図 18-1 廃棄物管理施設 (固体廃棄物減容処理施設を除く。)の電気設備の主要系統概要図

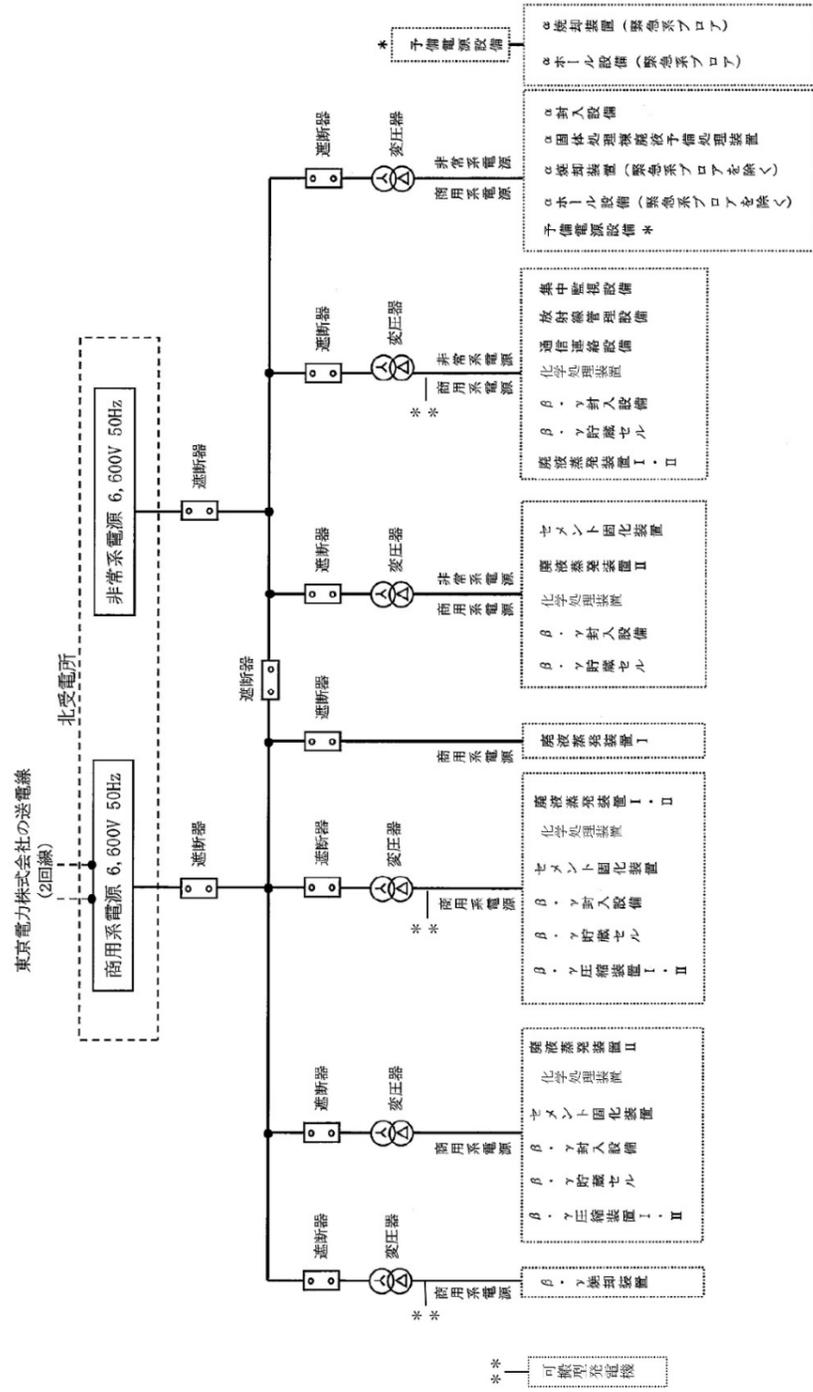
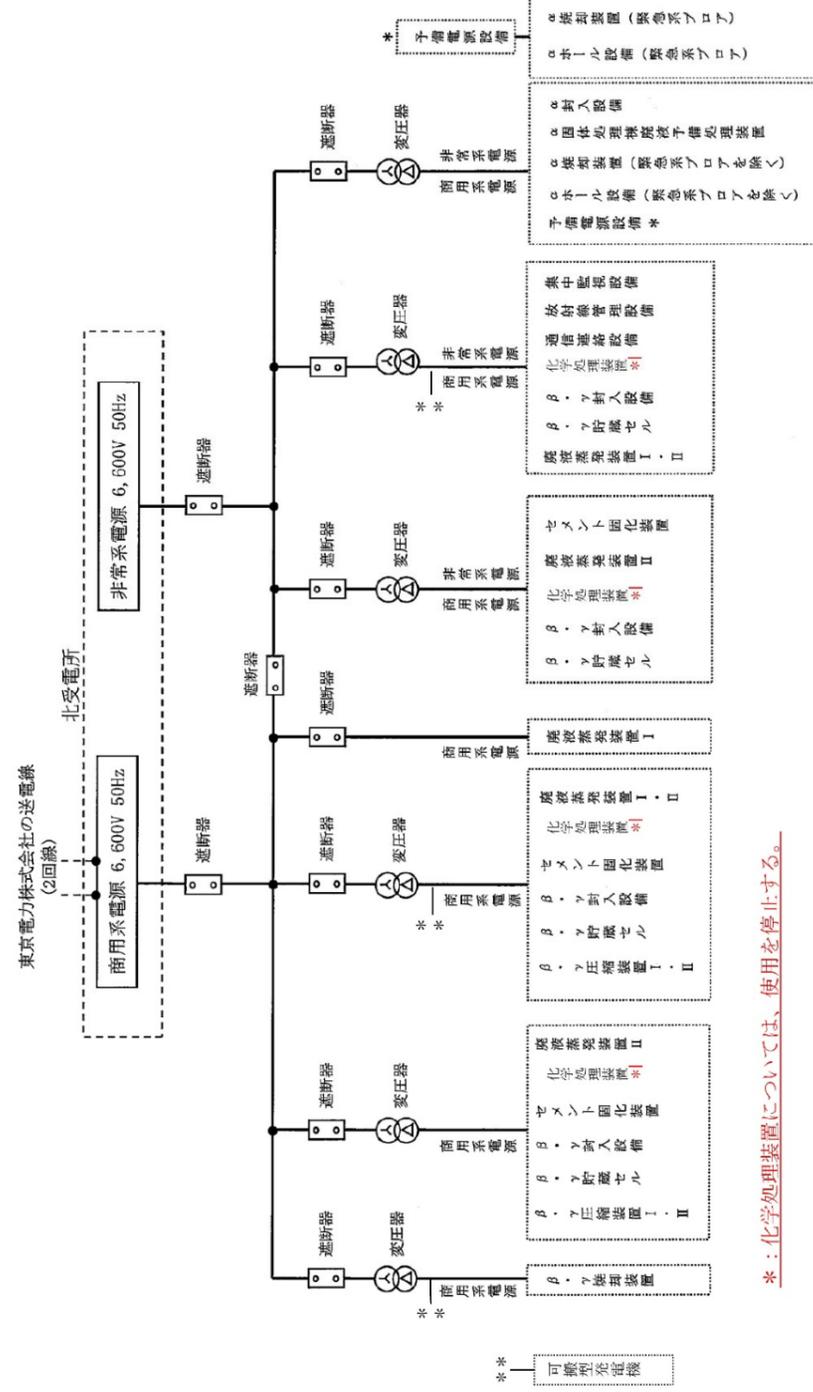
化学処理装置の  
使用の停止

第 3.3.1 図(1) 廃液処理棟機器配置図 (1 階)

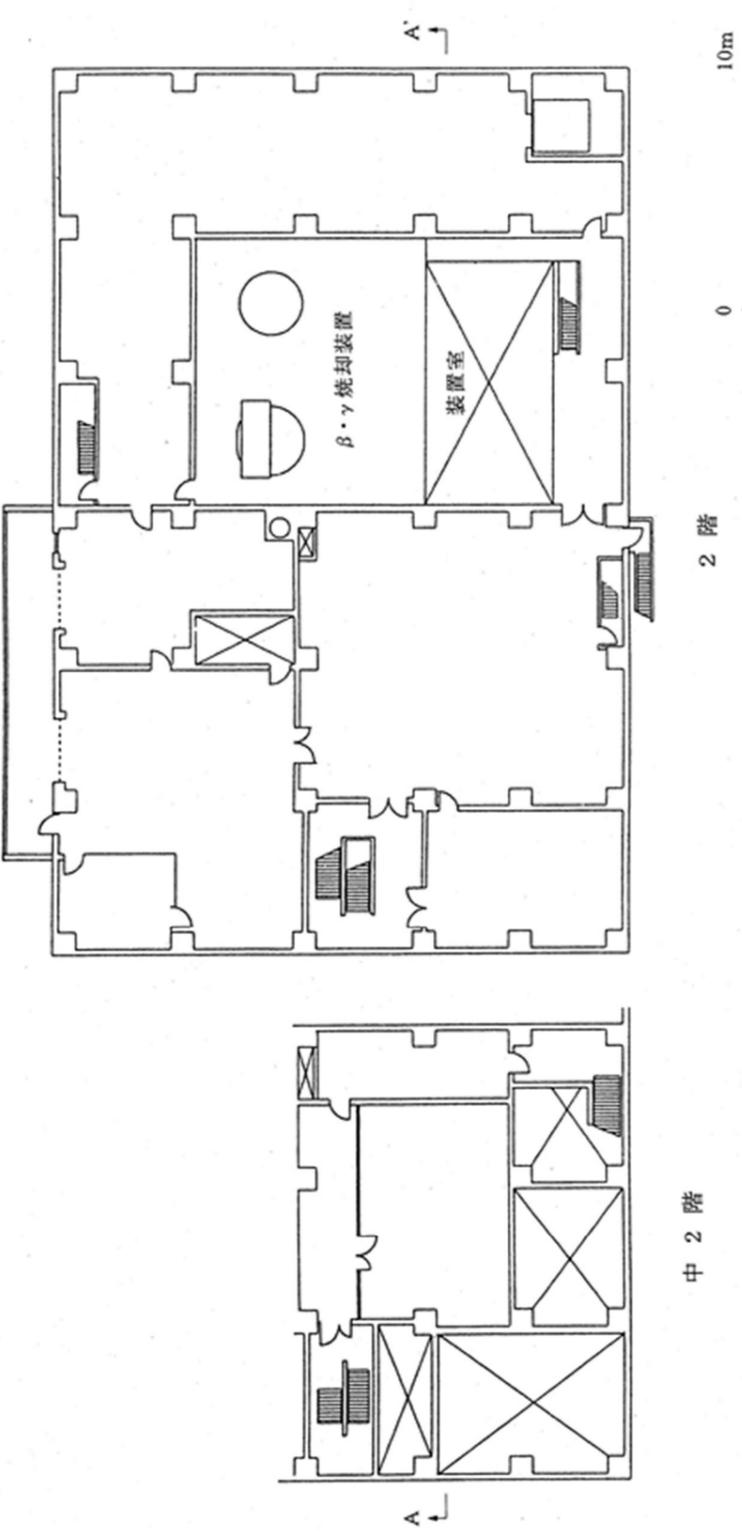
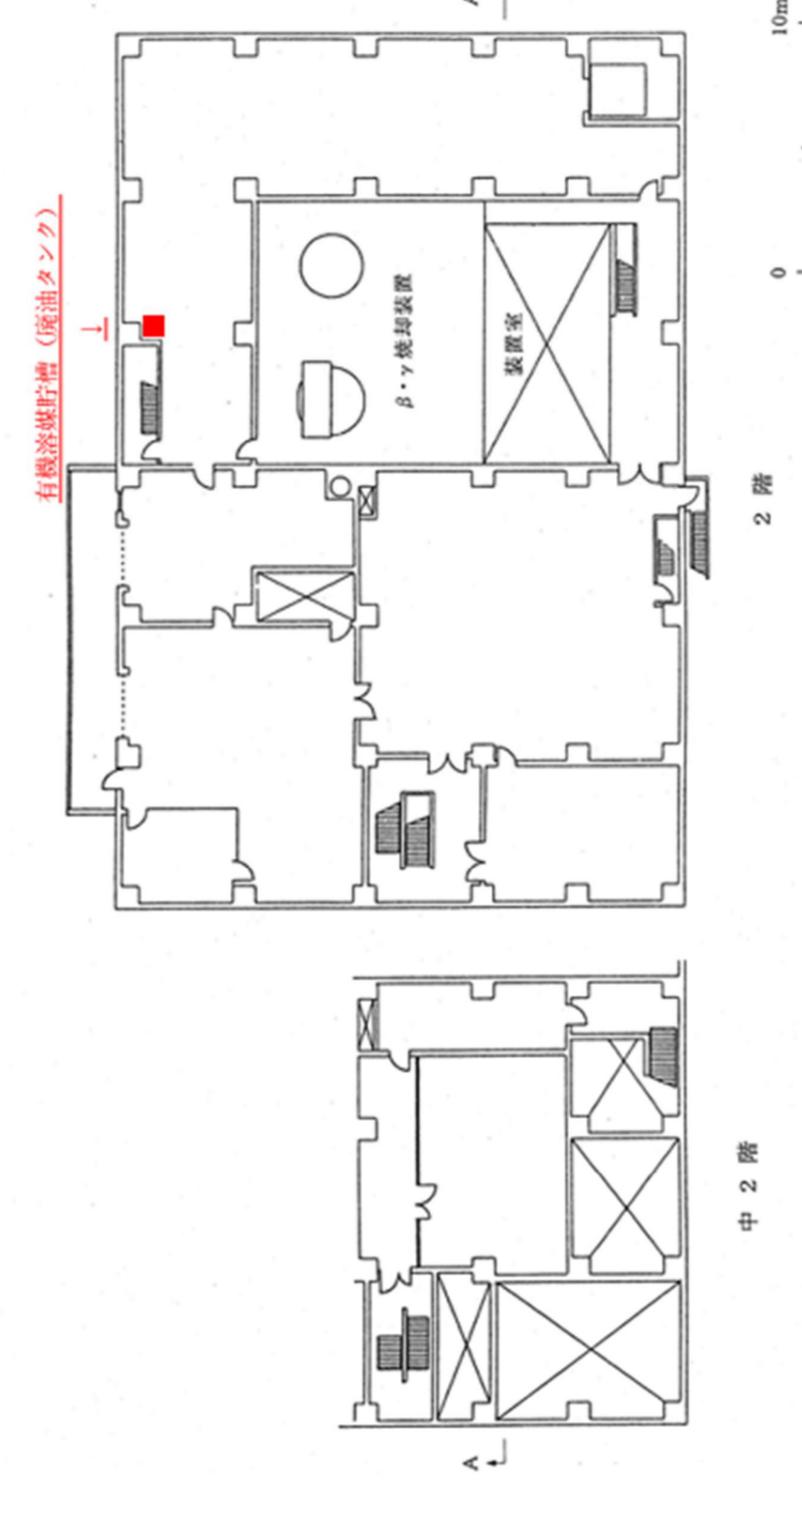
変更前 (既許可)	変更後	備考
	<p style="color: red; text-align: center;">* : 化学処理装置については、使用を停止する</p>	<p>化学処理装置の使用の停止</p>

第 3.3.1 図 (2) 廃液処理棟機器配置図 (2 階)

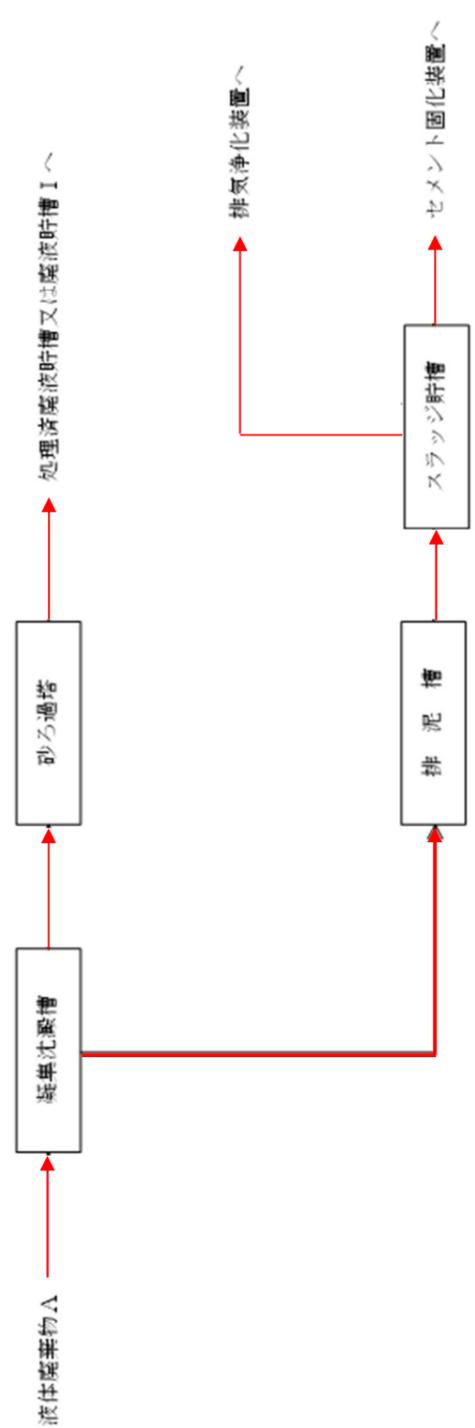
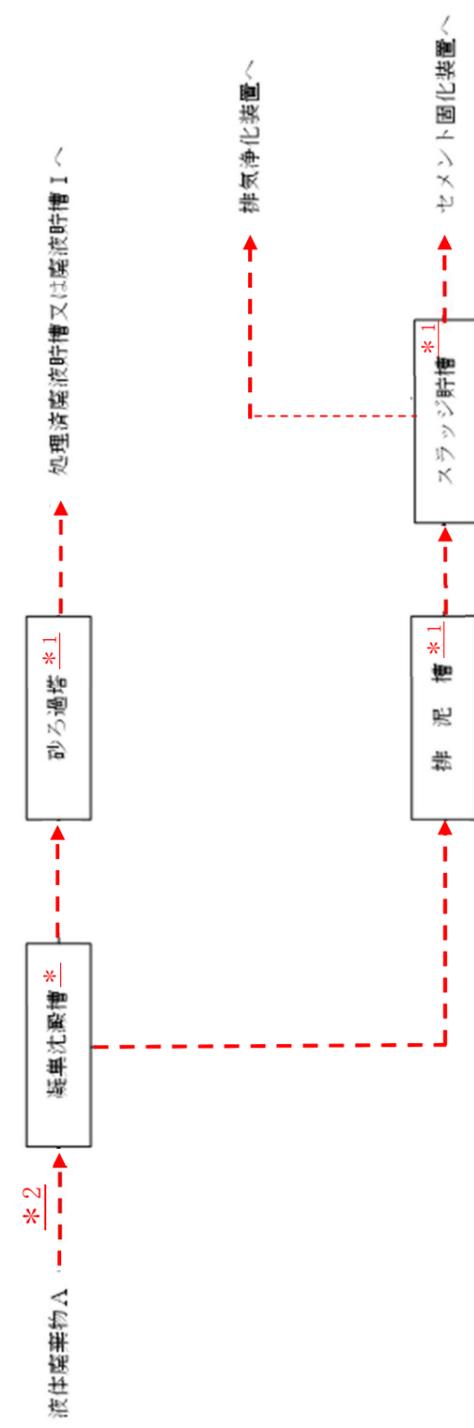
変更前 (既許可)	変更後	備考
		<p>備考</p> <p>化学処理装置の使用の停止に伴う変更</p>
